Keuringsverslag van een elektrische laagspanning- en zeer lage spanningsinstallatie

NIET CONFORM

Datum keuring: 09/04/2024

Straatnaam Ernest Jouretlaan
Huisnummer 23
Busnummer
Postcode 2650
Gemeente EDEGEM
Land België

Afbeelding schakel- en verdeelbord:

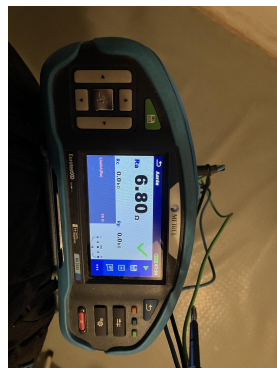
14.01 Hoofdequipotentiaal verbindingen dienen verwezenlijkt worden, ontbreken, zijn niet geel-groen, onvolledig, <6mm². (Boek 1 Onderafdeling 5.4.4.1. en 5.1.6.2)

15.02 De aanduiding van de stroomkringen en/of apparatuur, aansluitklemmen, enz dient aangebracht of vervolledigd te worden. (Boek 1 Onderafdeling 3.1.3.1. en 3.1.3.3.A. en 5.1.6.1)

15.09 De genaakbare, naakte onder spanning staande delen zijn onvoldoende afgeschermd. (Boek 1 Afdeling 5.1.4. en 4.2.2.3.)

16.04 Een afzonderlijke differentieelstroombeschermingsinrichting met een gevoeligheid van 30mA is te plaatsen voor installaties van badkamer, wasmachine, vaatwas, droogkast en/of gelijkaardige toestellen. Deze dient ondergeschikt te zijn aan de hoofddifferentieelstroombeschermingsinrichting (Boek 1 Onderafdeling 7.1.4.1. en 4.2.4.3.)

17.02 De smeltzekeringhouders of houders van kleine vermogensschakelaars met pennen met een sectie kleiner dan 10mm² dienen voorzien te worden van kalibreerelementen. (Boek 1 Onderafdeling 5.3.5.5.A.)
